**Nota van wijziging  
inzake partiële  
wijziging van de  
Legger Delfland met  
kenmerk  
LEGGER2022-B-02**

LEGGER2022-B-02  
DMS#2161493  
24 maart 2023

Hoogheemraadschap van  
**Delfland**

Figuur 3

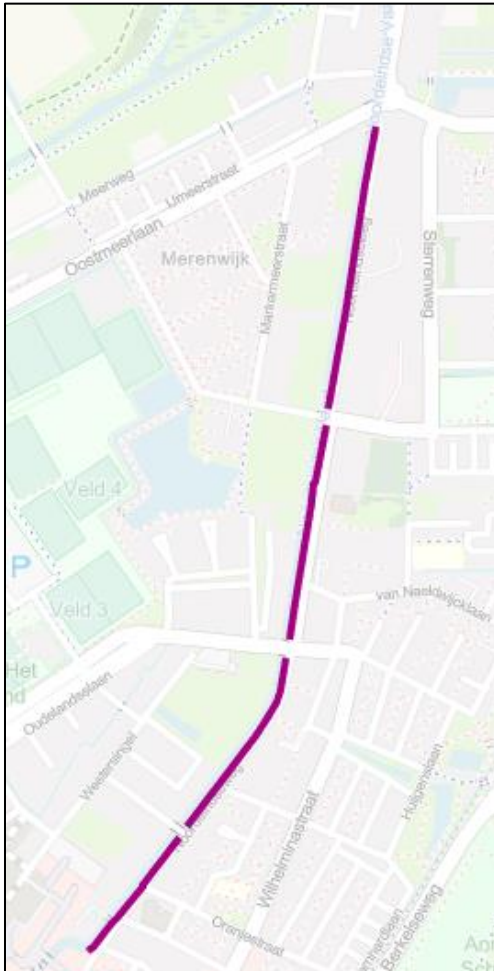
De waterkering op deze locatie is verschoven richting de vaart, waardoor de kering niet meer onder de weg ligt. Aan de waterzijde van de waterkering is een kunststof damwand geplaatst en aan de wegzijde een trottoirrand. Deze constructies zorgen voor de stabiliteit van de waterkering en besparen ruimte omdat er geen taluds nodig zijn. De kunststof damwand is als waterkerend kunstwerk opgenomen op de kaart behorende bij het ontwerpbesluit (figuur 3). De huidige buitenkruinlijn, het leggerprofiel, zone waterstaatswerk en de beschermingszone (figuur 4) zijn nog niet aangepast.

Figuur 5

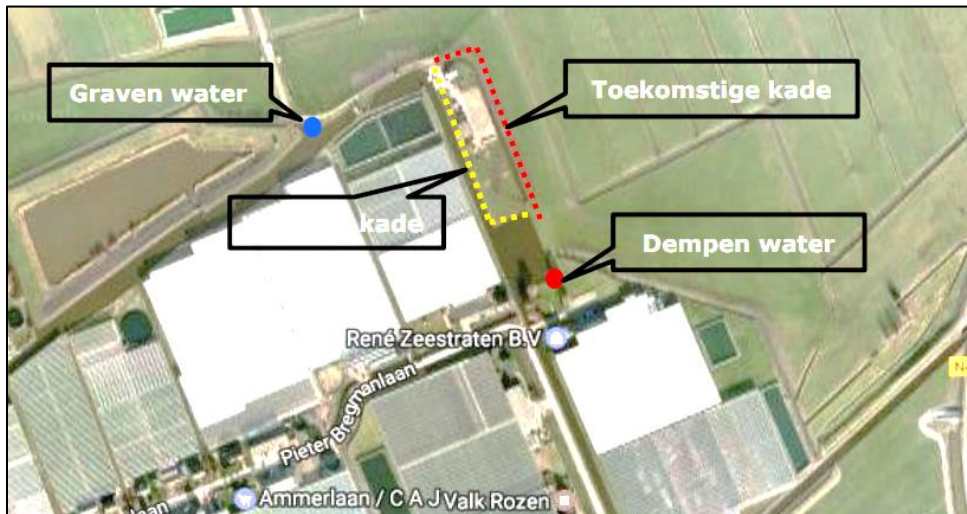
De waterkering op deze locatie is verlegd volgens figuur 5.

Figuur 9

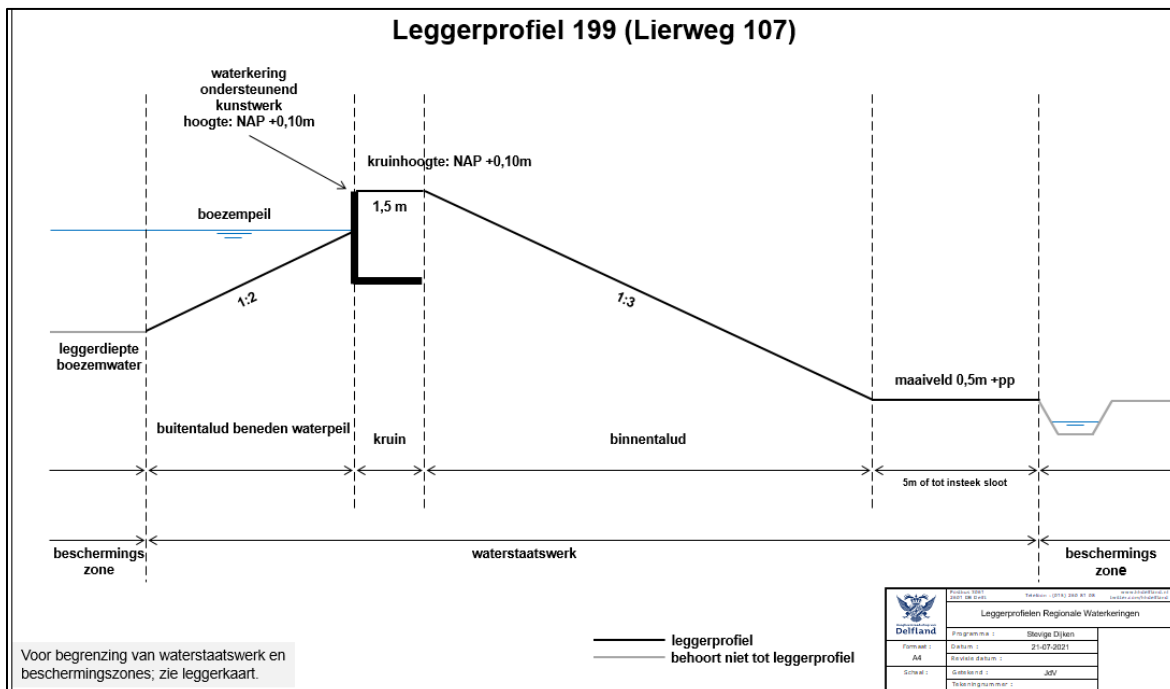
Het leggerprofiel wordt gewijzigd van profiel 3 naar profiel 199 (figuur 9).

Figuur 10

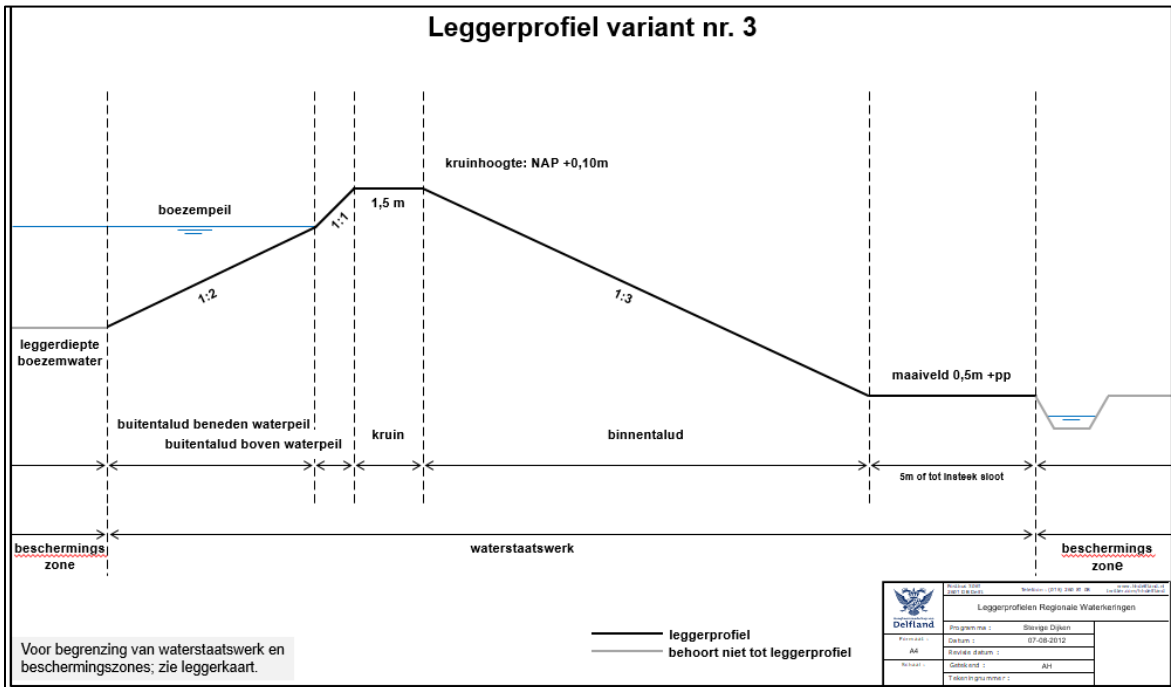
Het leggerprofiel, waarbij de kruinbreedte van 2m naar 1,5m wijzigt, wordt gewijzigd van profiel 9 naar profiel 3 (figuur 10).

Figuur 11

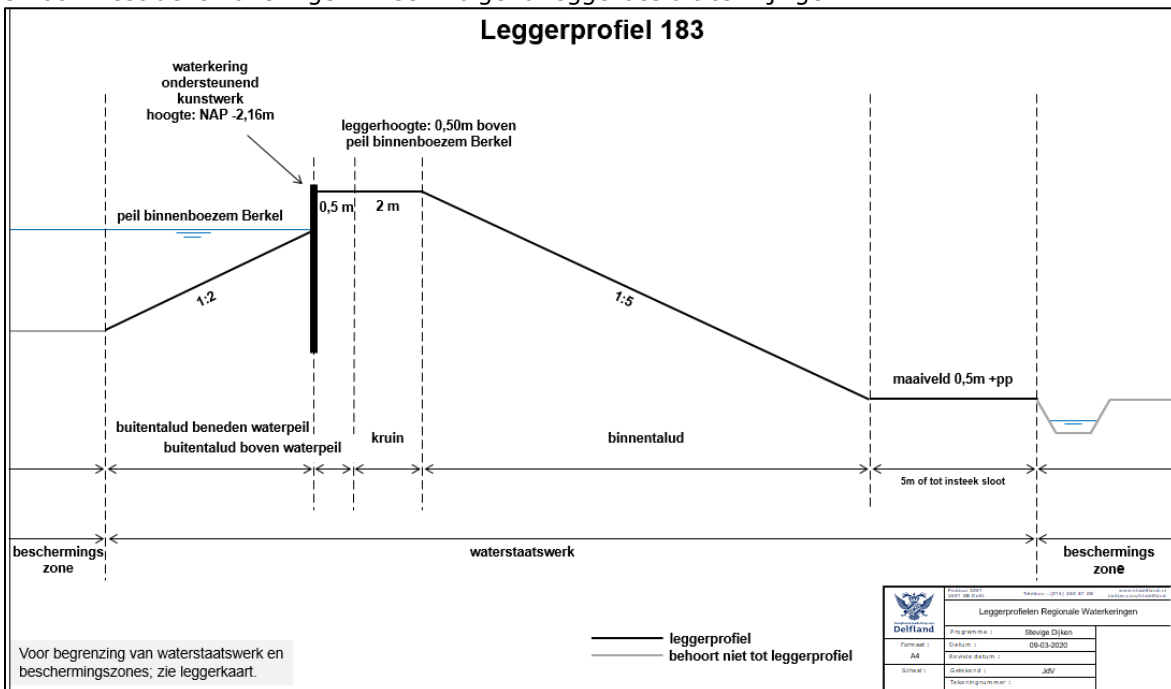
De buitenkruinlijn wordt verschoven naar de plek van het waterkerend kunstwerk. Het leggerprofiel wordt gewijzigd van profiel 131 naar profiel 183 (figuur 11).

De zone van het waterstaatswerk en de bijbehorende zonering worden niet gewijzigd. De belanghebbenden zijn hierover bij het ontwerpbesluit nog niet geïnformeerd, omdat Delfland ervoor kiest deze zoneringen in een volgend leggerbesluit te wijzigen.

Figuur 12

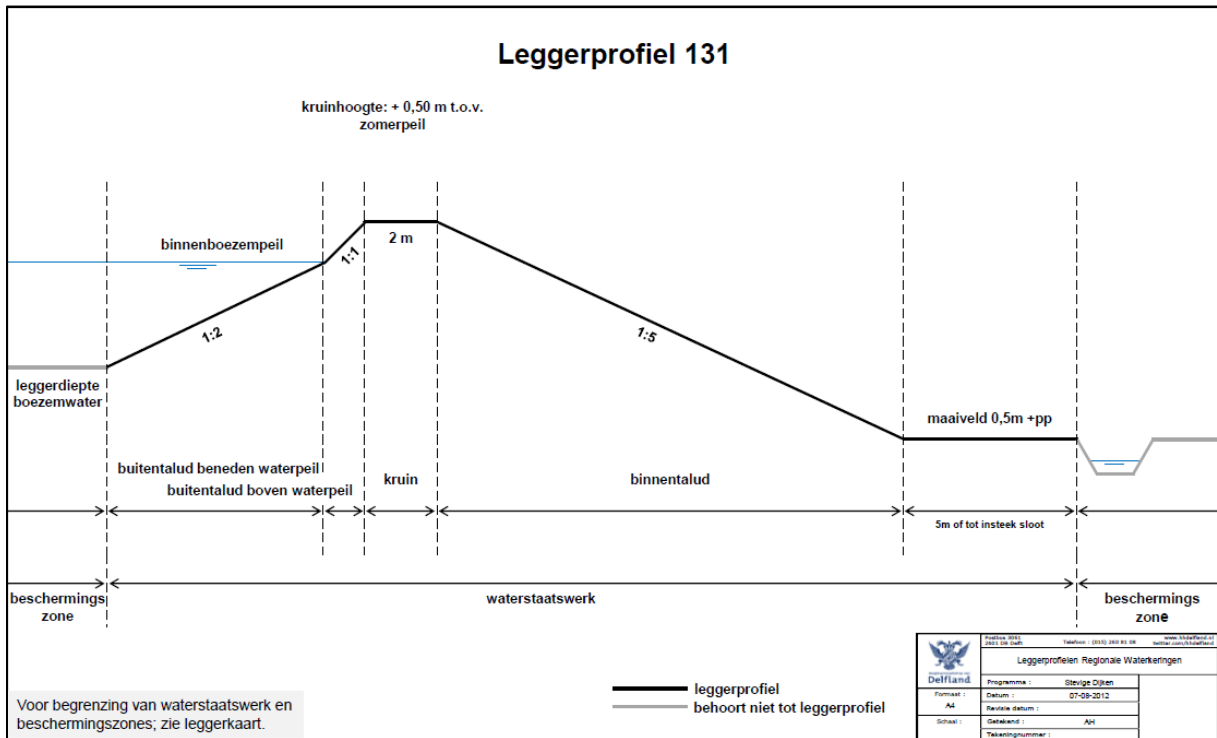
Het leggerprofiel wordt gewijzigd van profiel 12 naar profiel 131 (figuur 12).

Figuur 13

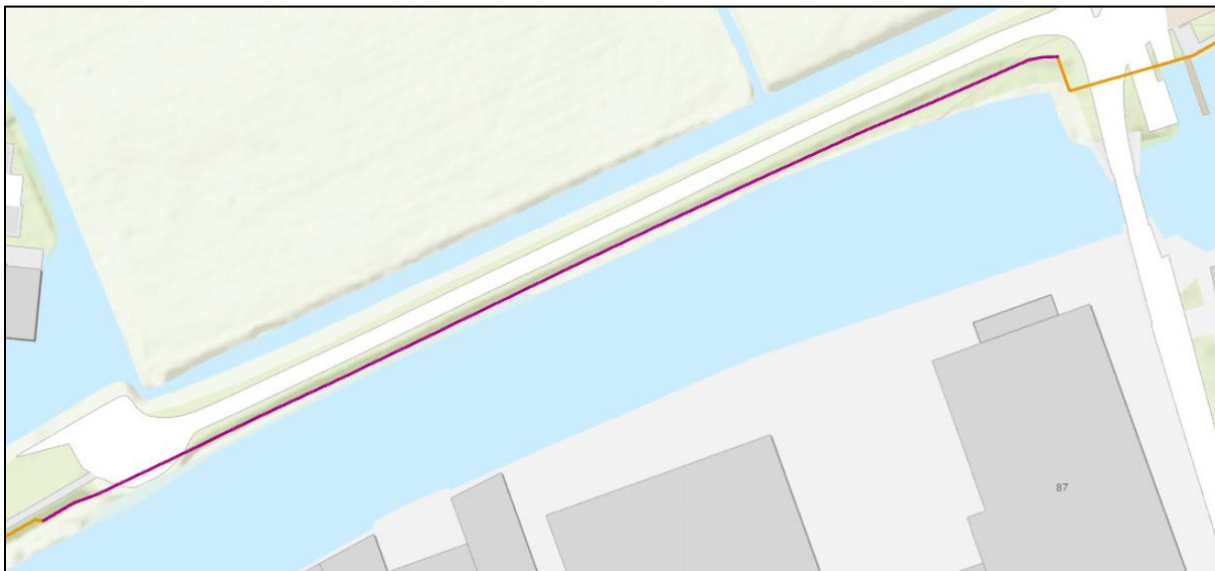
De buitenkruinlijn wordt verschoven naar de plek van het waterkerend kunstwerk (figuur 13).
